## Skeittipuiston korjausehdotus Paraisten kaupungille

- Koivuhaan koulun 5b-luokka

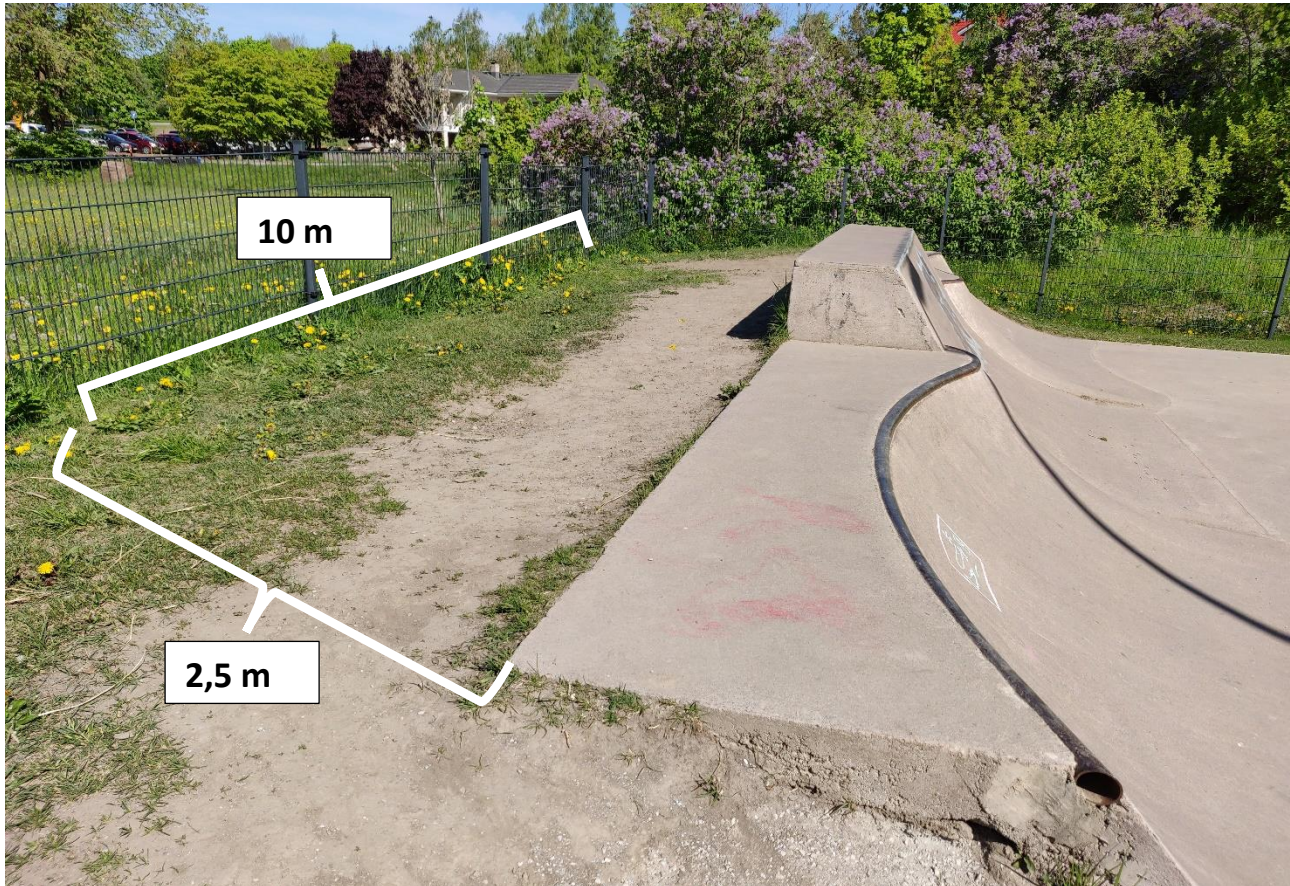
- Skeittirampin takana olevan maa- / ruohokaistaleen valaminen betonista yhtenäiseksi.
- Pinta-ala n. 25 m<sup>2</sup>

- Skuutit ja skeittilaudat liukuvat vääjäämättä nykyisen betonikaistaleen taakse, jolloin niiden pyörät ja pyörien laakerit kärsivät vaurioita.
- Yhtenäinen yläosan betonointi aitaan asti tekisi skuuttailuista ja skeittailuista sujuvampaa.
